EISENBahnACHSE MÜNCHEN-VERONA BRENNER BASISTUNNEL

ÄNDERUNG DER GENEHMIGUNG 2016

Betriebszeiten der Deponie
Padaster; Ausgleichsmaßnahmen; Erweiterung Baustelleneinrichtungsfläche Wolf

ERGÄNZUNG DES UMWELTVERTRÄGLICHKEITSGUTACHTEN

Abbildung 2: (LU) Abbildung 6-4: Berechnete PM10-Jahresmittelwerte (Zusatzbelastung)

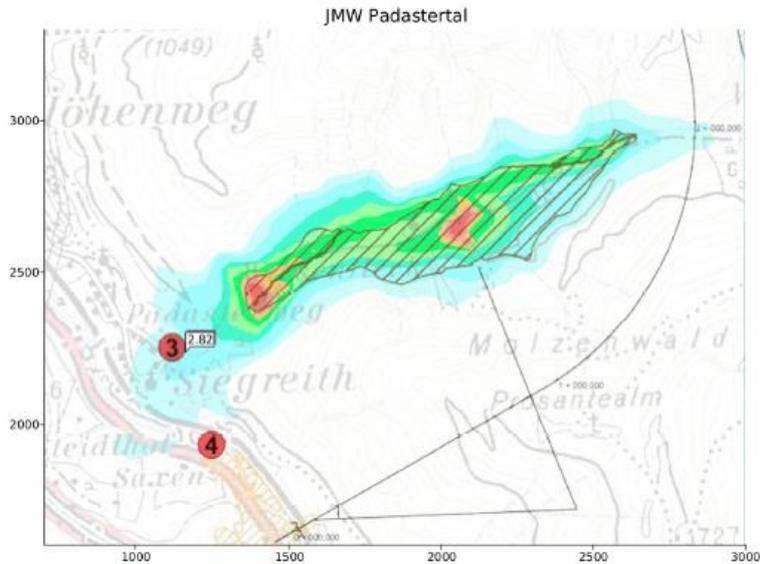
In (LU) Abbildung 6-4 und (LU) Abbildung 9-2 ist das Modellgebiet sowie die ermittelte PM10-Jahreszusatzbelastung für die Neuberechnung und für die letztmalige Berechnung Bericht Jänner 2010 dargestellt. Die prognostizierte PM10-Jahreszusatzbelastung bei durchgehendem Deponiebetrieb liegt bei Aufpunkt 3 mit 2,8 µg/m³ bei rund der Hälfte der ehemaligen Berechnung zur UVE. Auch bei den Stickoxiden und Staubdeposition zeigt die Neuberechnung trotz eines durchgehenden Deponiebetriebes geringere Zusatzbelastungen bei Aufpunkt 3.

Im Vergleich der aktuellen Berechnungen mit jenen aus dem Bericht von Jänner 2010 zeigt sich, dass trotz durchgehendem Deponiebetrieb mit geringeren Immissionszusatzbelastungen im Bereich der nächstgelegenen Wohnnachbarn (Aufpunkt 3) bei Stickoxiden, Feinstaub sowie Staubdeposition zu rechnen ist. Die damals verwendeten Emissionsansätze waren überschätzend und überdies wurde von der Beförderung des Deponiematerials mittels LKW ausgegangen, was nunmehr weitgehend mittels Förderbänder bewerkstelligt wird.

Abbildung 4: (LA) Abbildung 1: Heutige Situation Steinach-Siegreith und Eingang zum Padastertal aus Bericht D0943-TB-0020-01

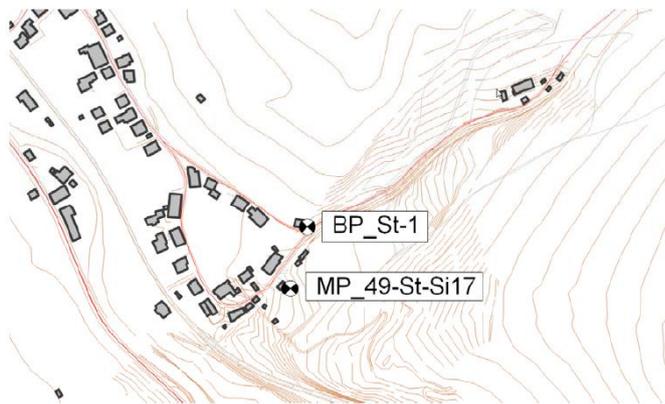
Im Zusammenhang mit dem erweiterten Betriebsumfang der Deponie Padaster zeigt sich die nächtliche Betriebsweise als relevante Auswirkung auf das Schutzgut menschliche Gesundheit. Bisher war diese Betriebsweise nicht geplant und erfordert daher eine Bewertung. Im Sinne der Fragstellung ist nun zu beantworten, ob aus fachlicher Sicht die Erweiterung der Betriebszeit zulässig ist und diese Änderung den Zielen des ursprünglichen UVP Gutachtens entspricht. Zur Beantwortung dieser Frage wurde eine technische Grundlage (Dokument D0943-TB-0020-01 vom 20.07.2015) vorgelegt. Mit denselben Berechnungs- und Prognosemethoden wie der seinerzeitigen UVE wurden die Auswirkungen auf die zwei Betrachtungspunkte Siegreith 17 und Padasterweg 26 dargestellt. Diese Modell wurde bereits in der ursprünglichen UVP eingehend geprüft und nun auch die Richtigkeit der Modellierung auf Plausibilität geprüft. Von besonderer Bedeutung ist für die Ausbreitungssituation der am Ende der Deponie bereits errichtete Lärmschutzdamm.
